Проект по Магистралям Азербайджана

Контракты от CW2003-1 до Cw2003-4,
Реабилитация и Усовершенствование
Дорожной Секции Шемкир - Гянджа

Обзор Тендерных Документов

Project Manager's Representative
Baku
Reference PS277113179/SD/003
Tel + 994 12 98 84 31
Fax + 994 12 93 24 76
IGC Traceca
National Secretary of Azerbaijan
12 August 2003
Subject: Review of the Contracts
CW2003 – 1 to CW2003 - 4

**Pictures taken at existing
bridge km 5+597**

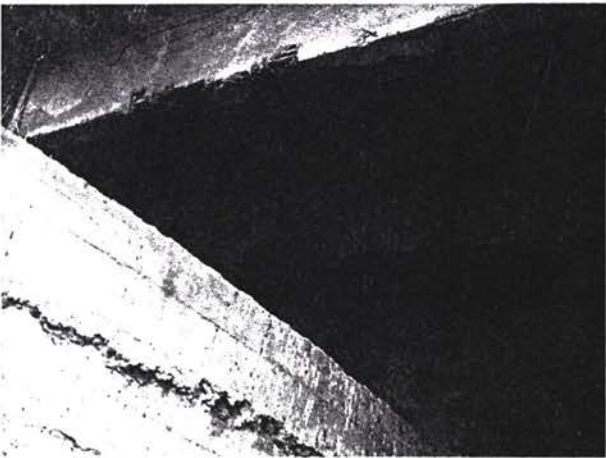
- Было бы разумно применить стандартный размер пролета для новых структур вместо различных размеров.
- Существующий мост на 5+597 км предназначенный для реабилитационных работ, указанный в контрактных документах выглядеть полностью разрушенным (смотри приложенные фотографии – приложение 3) и должно

быть полностью или частично заменена. Нехватка ресурсов и времени не позволяет нам провести дальнейшее расследование. Должен быть нанят независимый эксперт и проведен обзор структуры или же будут взяты требуемые тесты и выданы соответствующие советы как только будущий Подрядчик приступит к работе.

<p>Существующие мосты на 5+597 км предназначены для реабилитационных работ указанные в документах для контракта выглядят полностью разрушенным (смотри приложенные фотографии) и должно быть полностью или частично заменена. Недостаток ресурсов и времени не позволяет нас провести дальнейшее расследование. Будет нанят независимый эксперт и проведет обзор структуры или же будут взяты требуемые тесты и даны соответствующие советы как только будущий Подрядчик приступит к работе.</p>
